**Avis délibéré de la mission régionale
d'autorité environnementale Auvergne-Rhône-Alpes
relatif au projet de mise en compatibilité des plans locaux
d'urbanisme des communes de Bayet et de Broût-Vernet (03)
dans le cadre d'une déclaration de projet pour la création d'une
carrière de matériaux alluvionnaires anciens au lieu-dit « bois de
l'Orme »**

Avis n° 2019-ARA-AU-900

Proposition d'aménagement routier, source : note de présentation des PLU.

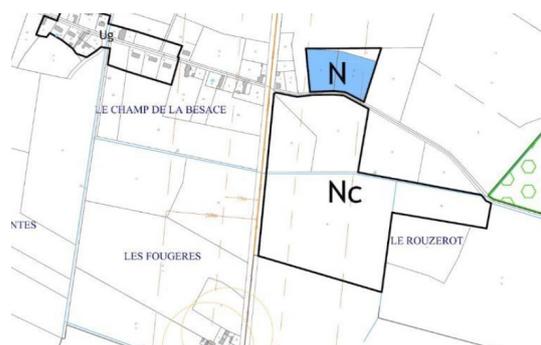
Les aménagements routiers font partie intégrante du projet (note de présentation, p.16) et nécessitent donc d'être pris en compte dans l'évaluation environnementale. Cependant, les impacts de ces aménagements routiers ne figurent pas dans le dossier présenté, ni les mesures d'évitement, de réduction et de compensation.

Zone Nc Bayet, source : note de présentation

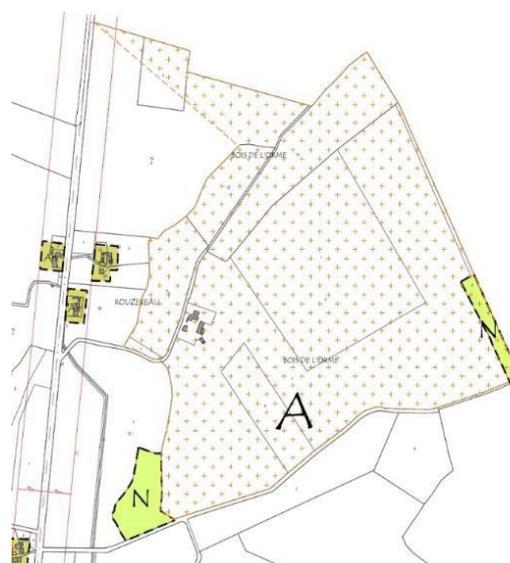
L'Autorité environnementale recommande de compléter le dossier en justifiant la nécessité d'étendre la superficie de la zone d'autorisation de la carrière dans les PLU à 96,25 ha alors que seuls 56 ha sont nécessaires à l'activité.
